VIABILITA' COMPLEMENTARE AL PASSANTE DI MESTRE

CPass/3
INTERVENTO N. 31 "TERRAGLIO EST"
Opere di secondo stralcio

VERBALE DI ESAME DELLE OSSERVAZIONI E DI CONTRODEDUZIONE

Figura Errore. Nel documento non esiste testo dello stile specificato.-1: Localizzazione ricettori (in Giallo)

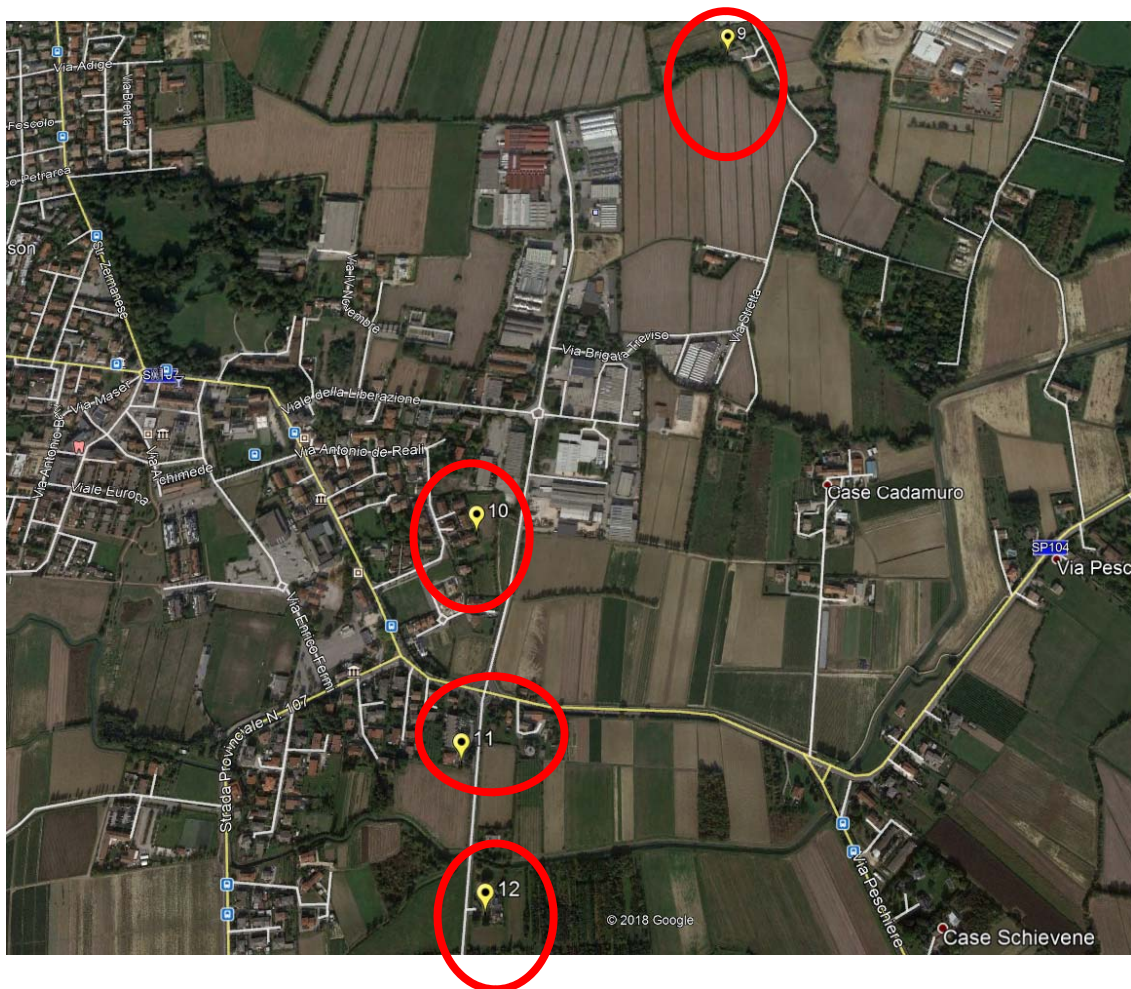
- la loro abitazione è stata esclusa nell'elenco dei ricettori più sensibili. Nonostante la previsione di una barriera acustica sarebbe opportuno verificare il livello sonoro ante-operam;
- è stato escluso dalla valutazione stessa il periodo notturno;

Lo Studio di Impatto Ambientale ha trattato, appunto, gli impatti dell'opera sul territorio e per far ciò è stato ricostruito, con appositi rilievi, lo stato di fatto anche sotto il profilo degli aspetti atmosferici e acustici. A seguire è stato modellato lo scenario futuro dal quale è stato possibile definire le opere di mitigazione necessarie al rispetto della programmazione contenuta negli strumenti di pianificazione territoriale e della normativa in materia. I ricettori presi in esame rappresentano un riferimento medio, pertanto costituiscono un riferimento per tutte le abitazioni ivi limitrofe. Si rimanda all'allegato 1 alla presente ove sono individuati puntualmente i ricettori censiti e oggetto di monitoraggio, e pertanto considerati di "riferimento" per ogni singolo nucleo insediativo, quartiere, o area che si ponga a riferimento per l'analisi acustica svolta;

- Il periodo notturno è stato preso in esame, vedasi elaborato 20007R003S1_REL_ACU. I rilievi "spot" di 20 minuti sono usati nella buona pratica per "calibrare" la piattaforma modellistica che restituisce valori medi diurni e notturni. Per ogni punto di rilievo è riportata l'incertezza della misura, mediamente pari a +/- 0,5 db(A). La posizione e la lunghezza delle barriere è stata dimensionata al fine di mitigare puntualmente tutte le situazioni ove l'impatto dell'opera, dal punto di vista acustico, lo richiedesse, cioè dove dal punto di vista analitico nello scenario post-operam i valori stimati di pressione sonora sono risultati, dalle simulazioni effettuate, superiori a quelli normati (vedasi valori vigenti PCA dei Comuni di Treviso e Casier). Sarà cura in sede di progettazione esecutiva dell'opera valutare l'opportunità di migliorare dimensioni e performance delle barriere;
